平成 29 年 11 月 8 日

東海第二発電所発電用原子炉設置変更許可申請書

本文及び添付書類の一部補正

平成26年5月20日付け，総室発第31号をもって申請しました東海第二発電所
発電用原子炉設置変更許可申請書（発電用原子炉施設の変更）の本文及び添付
書類を下記のとおり一部補正いたします。

第3図 1階平面図(添付書類 第2.1-2図)

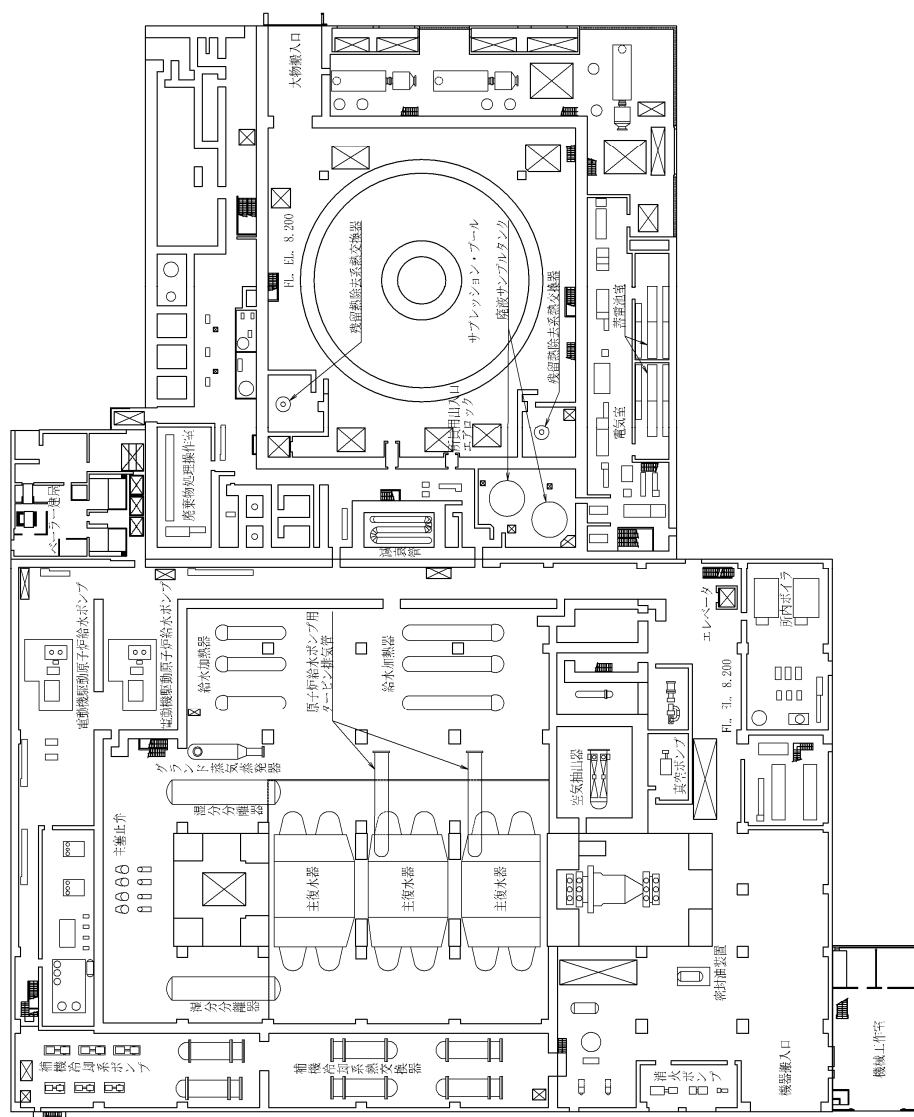
「第 3 図 1 階平面図（添付書類 八 第 2.1-2 図）」を添付 2 のとおり変更する。

第6図 断面図(添付書類 第2.1-5図)

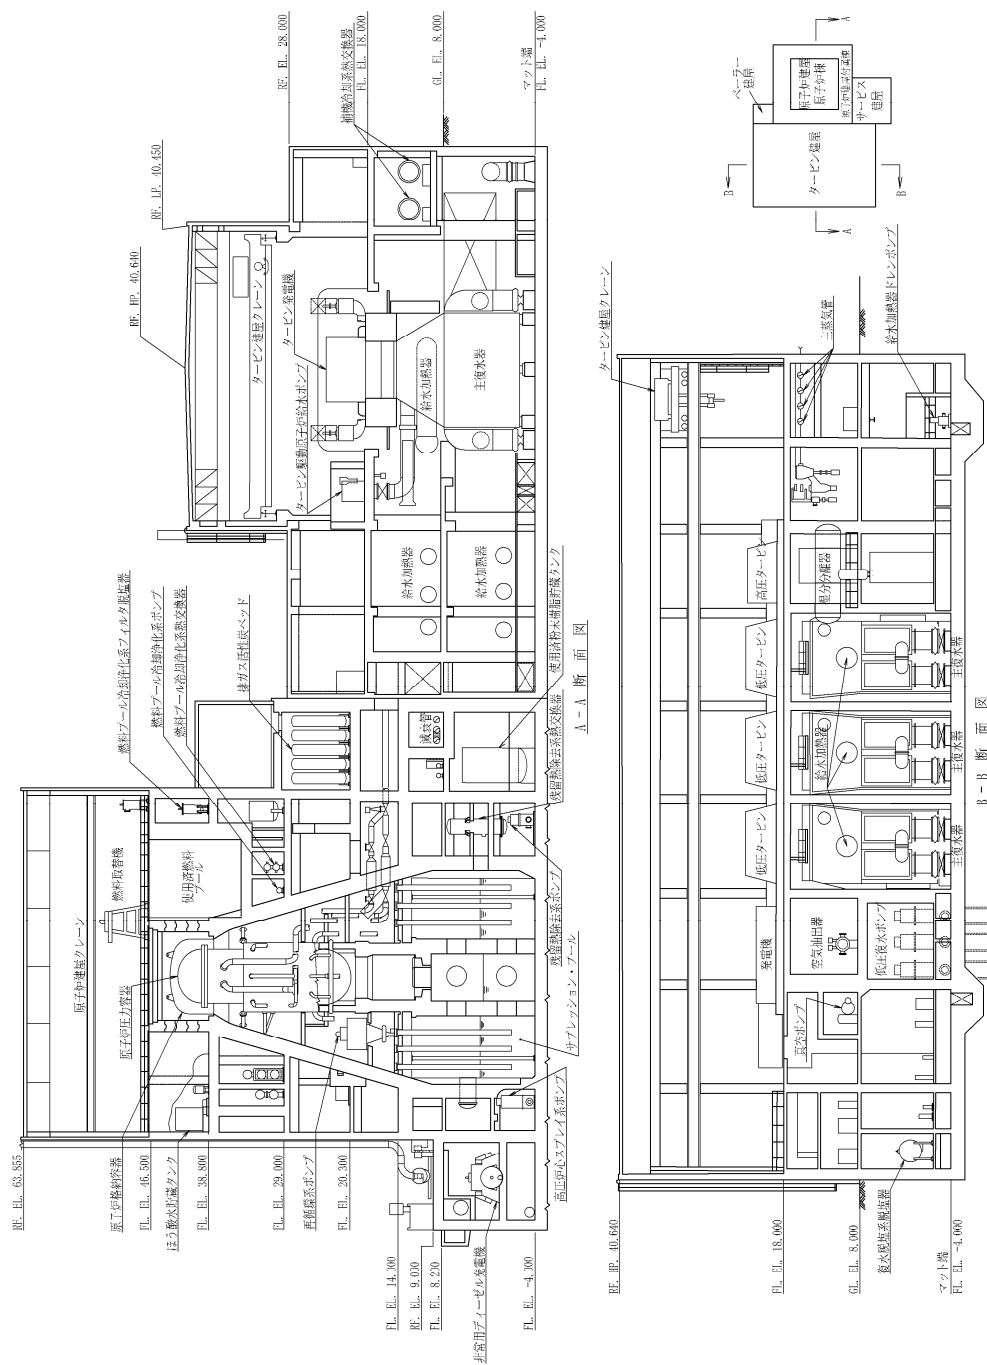
「第 6 図 断面図（添付書類 八 第 2.1-5 図）」を添付 5 のとおり変更する。

第 13 図 安全保護回路の概要図

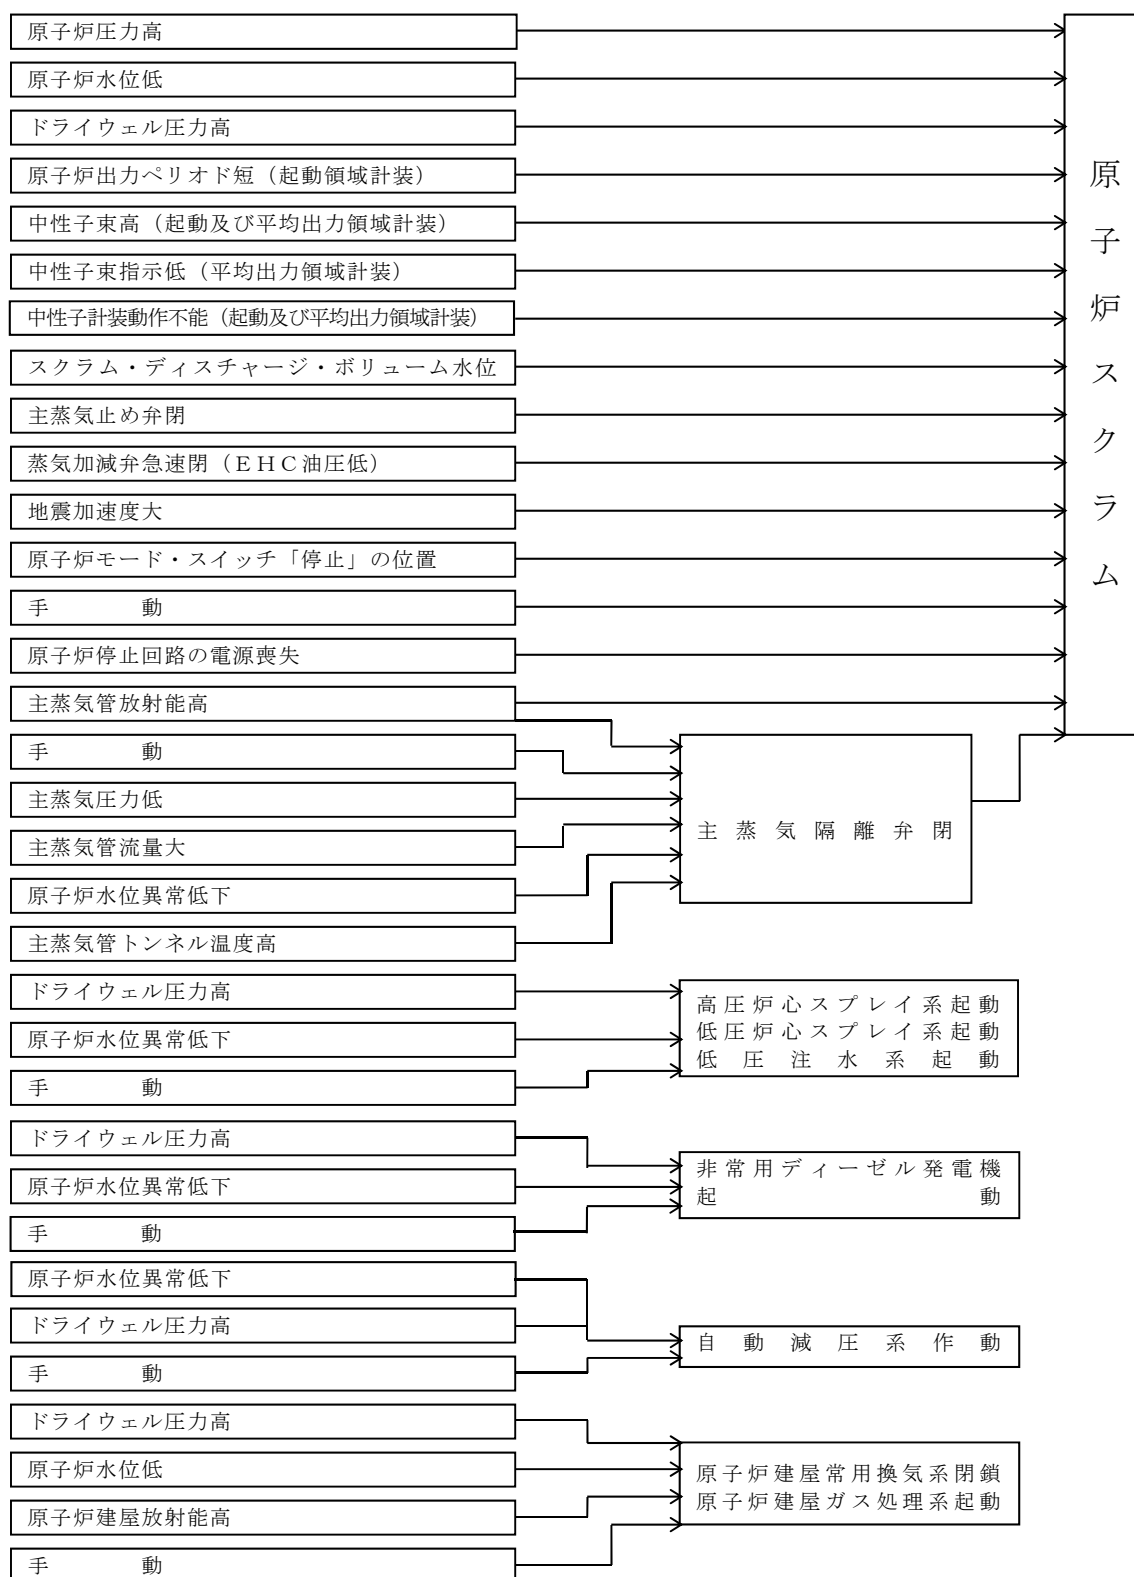
「第 13 図 安全保護回路の概要図」を添付 6 のとおり変更する。
